**Европейская экономическая комиссия****Комитет по внутреннему транспорту****Всемирный форум для согласования правил  
в области транспортных средств****Рабочая группа по пассивной безопасности****Семьдесят вторая сессия**

Пункт 10 предварительной повестки дня

**Правила № 129 ООН (усовершенствованные  
детские удерживающие системы)****Предложение по дополнению 9 к поправкам серии 03  
к Правилам № 129 ООН (усовершенствованные детские  
удерживающие системы)****Представлено экспертом от Европейской ассоциации поставщиков  
автомобильных деталей\***

Рис. 4

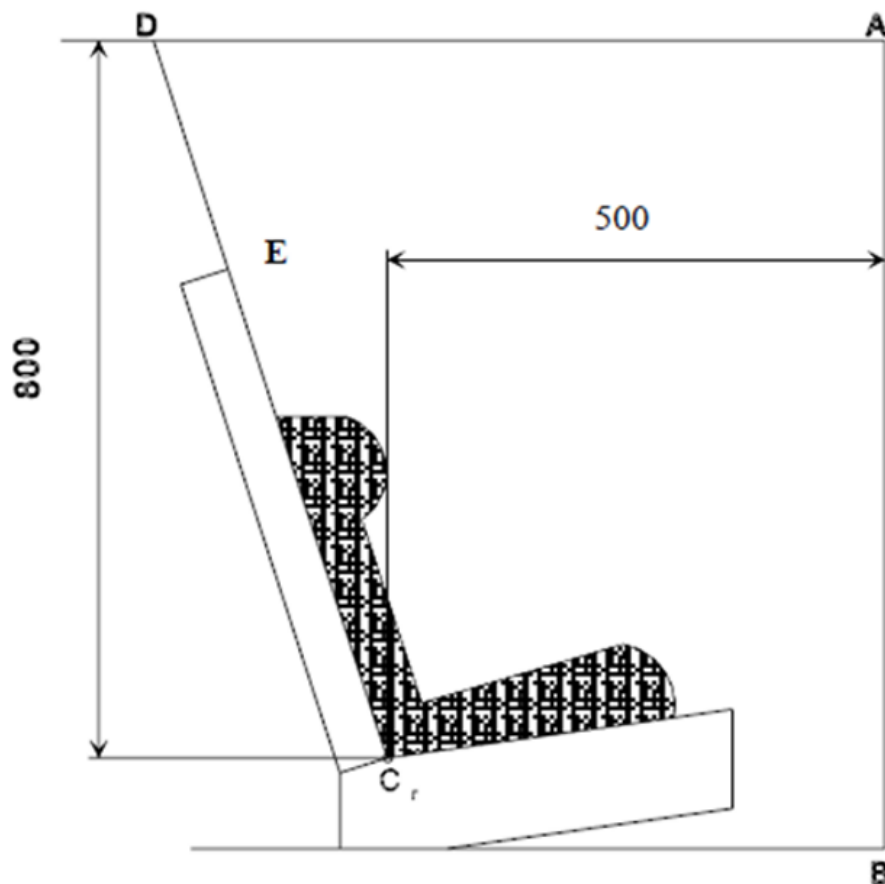
Цельные усовершенствованные детские удерживающие системы: никакая часть головы манекена не должна выступать за пределы плоскостей BA, DA и DE, показанных на рис. 4 ниже:

- a) значение по отношению к плоскости BA составляет 500 мм;
- b) значение по отношению к плоскости DA составляет 800 мм, за исключением испытаний с использованием манекена Q3 или Q6, когда оно составляет 840 мм;
- c) однако голова манекена может выступать за пределы плоскости DE, если подушка для головы или опора для спины детской удерживающей системы, расположенные позади головы манекена, находятся в том месте, где голова пересекает плоскость DE; и
- d) в случае контакта манекена с жесткой частью испытательного стенда в фазе отскока критерий ускорения головы при этом контакте не учитывают.

Бустерные сиденья нецельной конструкции: никакая часть головы манекена не должна выступать за пределы плоскостей BA и DA, показанных на рис. 4 ниже.

При испытании с использованием манекена Q3 или Q6 применяется следующее условие:

значение по отношению к плоскости DA составляет 840 мм.

При испытании с использованием манекена Q10 применяются следующие условия:

- a) значение по отношению к плоскости BA составляет 550 мм;
- b) значение по отношению к плоскости DA составляет 840 мм; и
- c) для определения плоскости DA фазу отскока не учитывают.

Бустерная подушка нецельной конструкции: никакая часть головы манекена не должна выступать за пределы плоскостей BA и DA, показанных на рис. 4 ниже.

При испытании с использованием манекена Q6 применяется следующее условие:

значение по отношению к плоскости DA составляет 840 мм.

При испытании с использованием манекена Q10 применяются следующие условия:

- a) значение по отношению к плоскости BA составляет 550 мм;

- b) значение по отношению к плоскости DA составляет 840 мм;
- c) для определения плоскости DA фазу отскока не учитывают; и
- d) в случае контакта манекена с жесткой частью испытательного стенда в фазе отскока критерий ускорения головы при этом контакте не учитывают.

6.6.4.4.1.1 Если испытание проводится в соответствии с пунктом 6.6.4.1.6.1.1 или 6.6.4.1.6.1.2 либо пунктом 6.6.4.1.8.2 выше, то к значению перемещения головы на расстоянии между точкой Cr и плоскостью AB применяют допуск +10 %.

Рис. 4

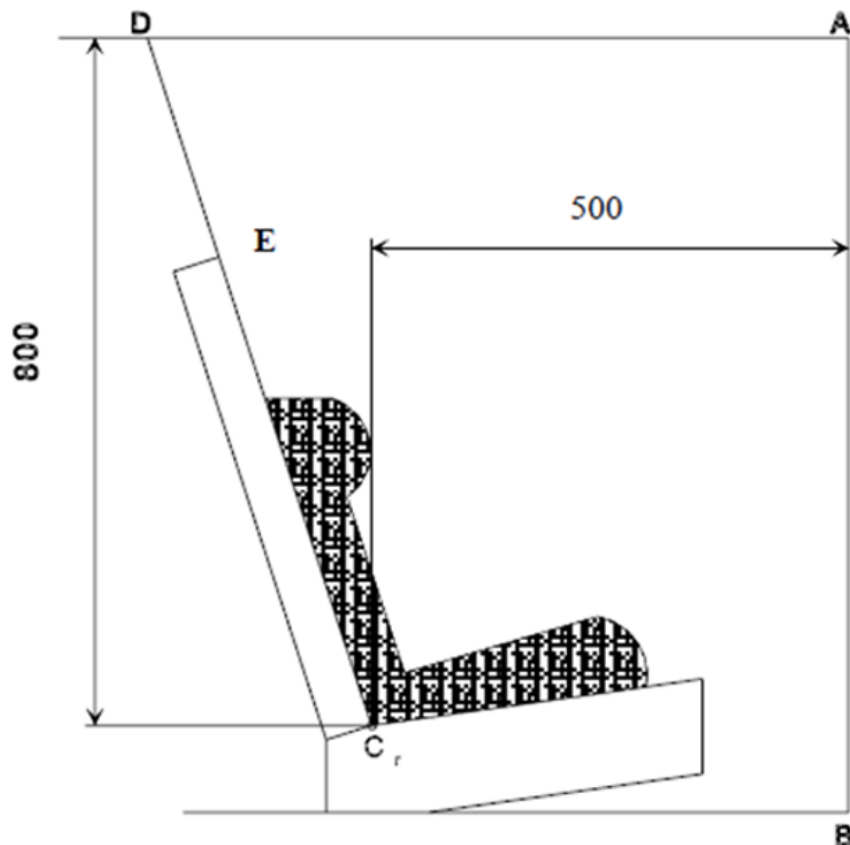
1. Если строго придерживаться юридического текста, то существует вероятность искаженного прочтения пункта 6.6.4.4.1.1.

2. В принятом документе ECE/TRANS/WP.29/GRSP/2019/35, который затем был представлен WP.29 в качестве документа ECE/TRANS/WP.29/2020/58 (Предложение по дополнению 4 к поправкам серии 03 к Правилам № 129 ООН), отсутствовали регламентирующие строки и ряд обозначений пропусков «...». Наличие таких пропусков указывает на то, что после существующего текста в пункт 6.6.4.4.1.1 должен быть добавлен новый текст.

3. В отсутствие же регламентирующего текста и обозначений пропусков «...» юридический текст, как он изложен в документе ECE/TRANS/WP.29/2020/58, можно рассматривать как замену текста всего пункта 6.6.4.4.1.1. Это повлечет за собой исключение применительно к цельным усовершенствованным детским удерживающим системам (УСУД) требований в отношении перемещения головы.

Полный текст надлежит восстановить в следующей редакции:

Цельные усовершенствованные детские удерживающие системы: никакая часть головы манекена не должна выступать за пределы плоскостей BA, DA и DE, показанных на рис. 4 ниже:

- a) значение по отношению к плоскости BA составляет 500 мм;
- b) значение по отношению к плоскости DA составляет 800 мм;
- c) однако голова манекена может выступать за пределы плоскости DE, если подушка для головы или опора для спины детской удерживающей системы, расположенные позади головы манекена, находятся в том месте, где голова пересекает плоскость DE; и
- d) в случае контакта манекена с жесткой частью испытательного стенда в фазе отскока критерий ускорения головы при этом контакте не учитывают.

Бустерные сиденья нецельной конструкции: никакая часть головы манекена не должна выступать за пределы плоскостей BA и DA, показанных на рис. 4 ниже.

При испытании с использованием манекена Q10 применяются следующие условия:

- a) значение по отношению к плоскости ВА составляет 550 мм;
- b) значение по отношению к плоскости DA составляет 840 мм; и
- c) для определения плоскости DA фазу отскока не учитывают.

Бустерная подушка нецельной конструкции: никакая часть головы манекена не должна выступать за пределы плоскостей ВА и DA, показанных на рис. 4 ниже.

При испытании с использованием манекена Q10 применяются следующие условия:

- a) значение по отношению к плоскости ВА составляет 550 мм;
- b) значение по отношению к плоскости DA составляет 840 мм;
- c) для определения плоскости DA фазу отскока не учитывают; и
- d) в случае контакта манекена с жесткой частью испытательного стенда в фазе отскока критерий ускорения головы при этом контакте не учитывают.

Рис. 2

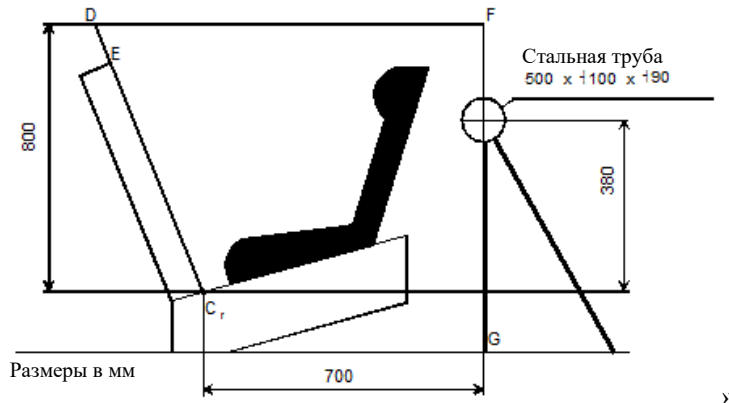
9. В документе ECE/TRANS/WP.29/2018/45 в рамках измененного пункта 6.6.4.4.1.2, касающегося УДУС, установленных против направления движения, и детских люлек, пункт 6.6.4.4.1.2.1 был изменен следующим образом:

«6.6.4.4.1.2.1 Перемещение головы: никакая часть головы манекена не должна выступать за пределы плоскостей FD, FG и DE, показанных на рис. 2 ниже. Это определяют по результатам проверки с точностью до 300 мс или в момент окончательного возвращения манекена в неподвижное состояние в зависимости от того, что происходит раньше;

за исключением испытаний с использованием манекена Q6 или Q3, когда значение по отношению к плоскости FD составляет 840 мм.

Поскольку для манекенов Q10 при установке по направлению движения и манекенов Q3 и Q6 при установке против направления движения значение вертикального смещения в 840 мм уже устоялось и широко используется, вполне логично также согласиться с использованием аналогичного значения вертикального смещения и для манекенов Q3 и Q6 при установке по направлению движения. Это позволит обеспечить «сквозное» согласование требований в отношении вертикального смещения для манекенов Q3, Q6 и Q10.
